Oggetto: Procedimento Autorizzatorio Unico Regionale relativo al progetto denominato “Impianto per il trattamento e recupero dei rifiuti non pericolosi” sito nel Comune di Dozza (BO), in via Emilia n. 183, proposto da C.F.G. Ambiente S.r.l.
Trasmissione di precisazioni e ulteriori chiarimenti

Con riferimento alla procedura di PAUR in oggetto, con nota Prot. n. 427647 del 21/05/2024 ANAS S.p.A. ha evidenziato che nella documentazione presentata *“non risultano prodotte le verifiche trasportistiche sugli impatti che l’attrattività del nuovo insediamento determinerebbe sui traffici veicolari della statale in relazione allo scenario di base, corrispondente all’attuale sistema infrastrutturale gravato dai flussi generati dalla matrice O-D futura in assenza del nuovo casello autostradale”*.

Figura 2 - Distribuzione FERIALE e del SABATO del TGM sulla via Emilia (tratto Toscanella di Dozza-Postazione n. 255)

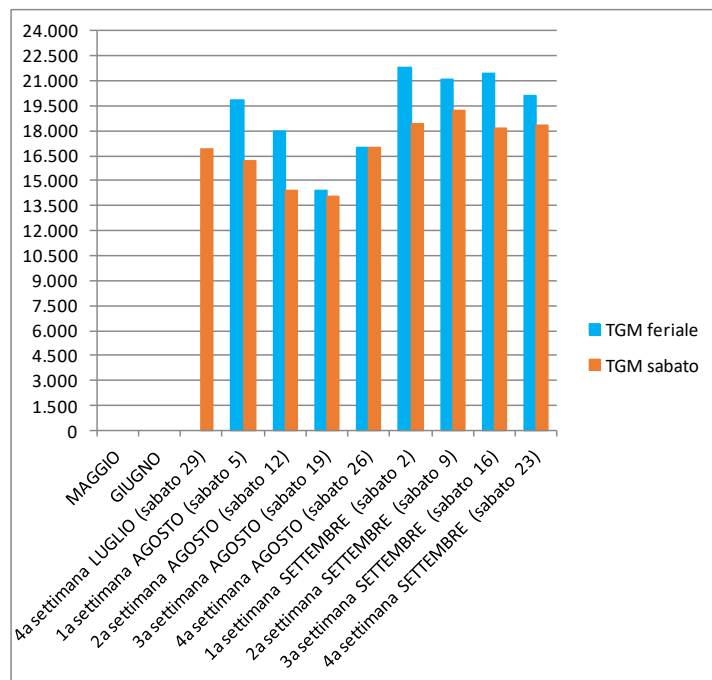
Infine, si riportano di seguito alcune considerazioni in merito all'opportunità di considerare nello studio trasportistico anche il sabato, specialmente nel periodo maggio-settembre, in cui la strada è caratterizzata da traffico di tipo turistico verso il mare e verso Dozza in quanto uno dei borghi più belli d'Italia.

Come richiesto si riporta il grafico relativo ai flussi veicolari transitanti sulla Strada Statale 9 al sabato e nelle giornate medie feriali relative al periodo maggio-settembre 2023, estrapolato dalle rilevazioni regionali MTS (i dati mancanti non sono stati rilevati dal sistema).

Come ci si poteva attendere tali dati evidenziano in tutte le settimane vagliate una inferiorità dei valori di traffico del sabato rispetto al giorno feriale; inoltre, si registra un calo di transiti, per entrambe le giornate, nelle settimane a cavallo di Ferragosto.

Questo fenomeno avviene perché, nonostante la via Emilia venga utilizzata anche quale itinerario turistico-culturale, al sabato mancano comunque gran parte degli spostamenti sistematici casa-lavoro-studio durante il periodo estivo (chiusura delle scuole e ferie lavorative).
